原子炉保安規定変更 新旧対照表

東京都市大学原子力研究所

東京都市大学原子力研究所原子炉保安規定 新旧対照表 (赤字又は□は変更箇所)

図3 品質マネジメントシステムプロセス関連図

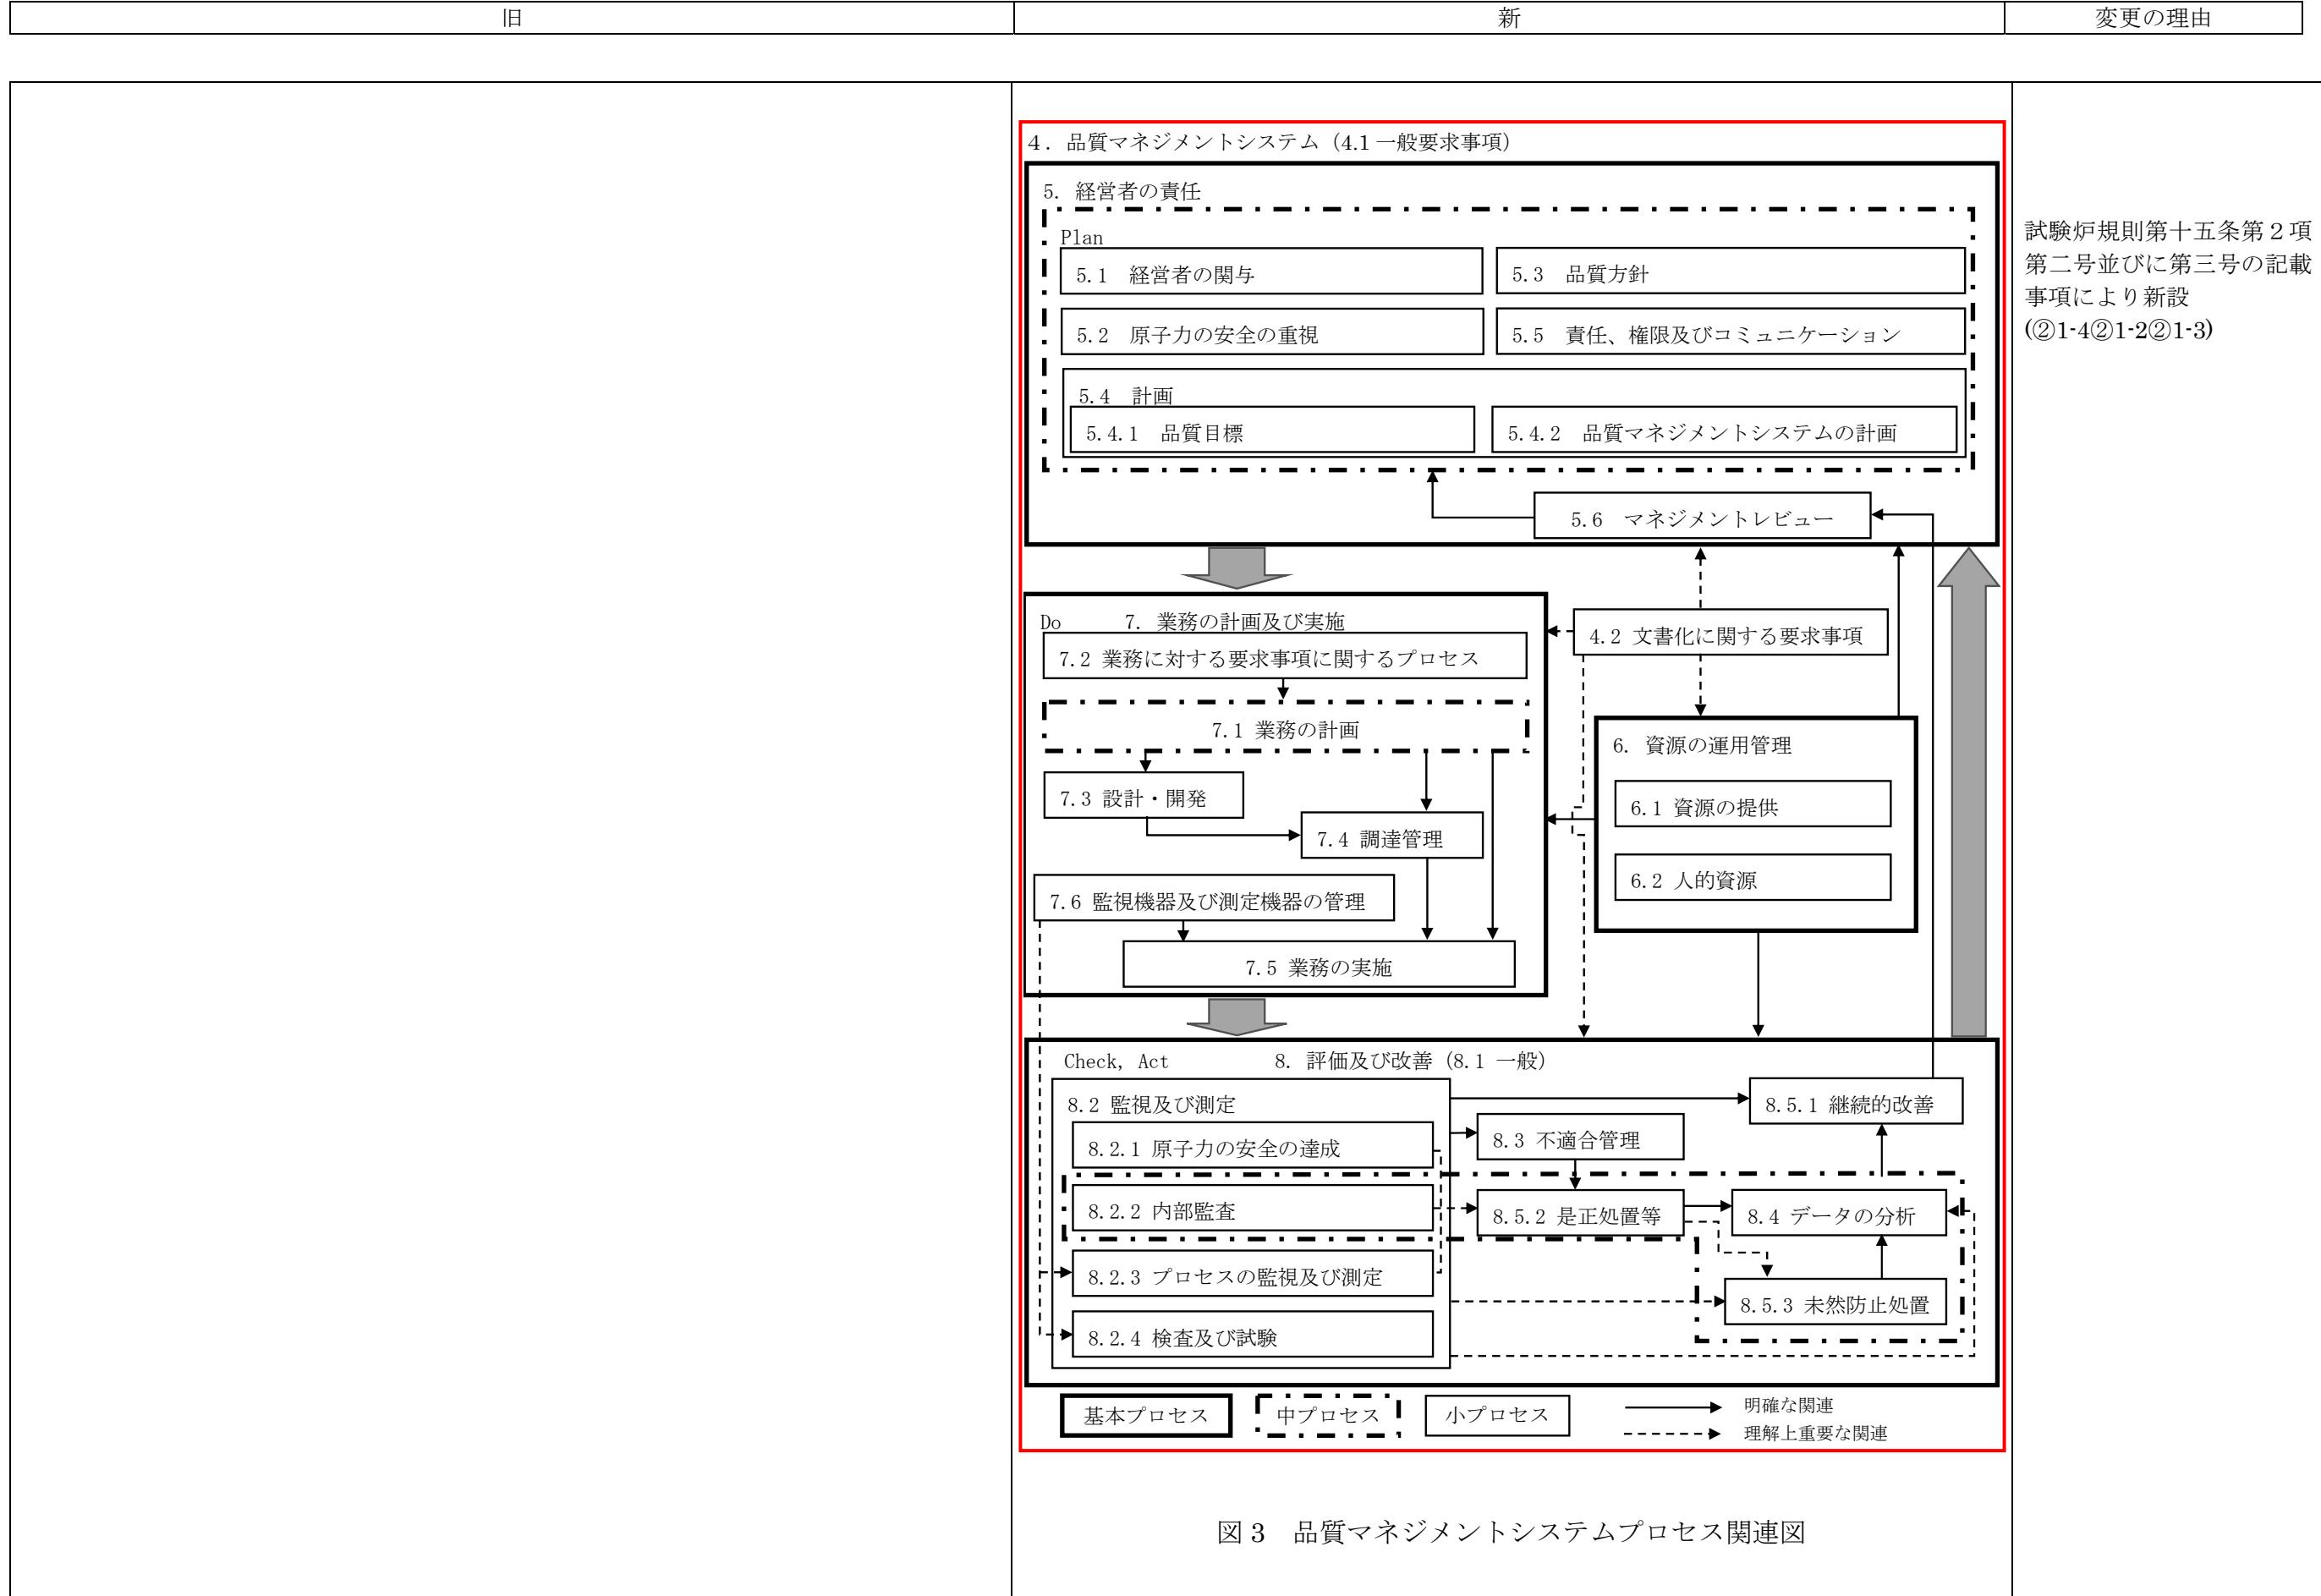
旧	新	変更の理由
		<p>試験炉規則第十五条第2項 第二号並びに第三号の記載 事項により新設 (②1-4②1-2②1-3②1-5②2 ②1)</p>
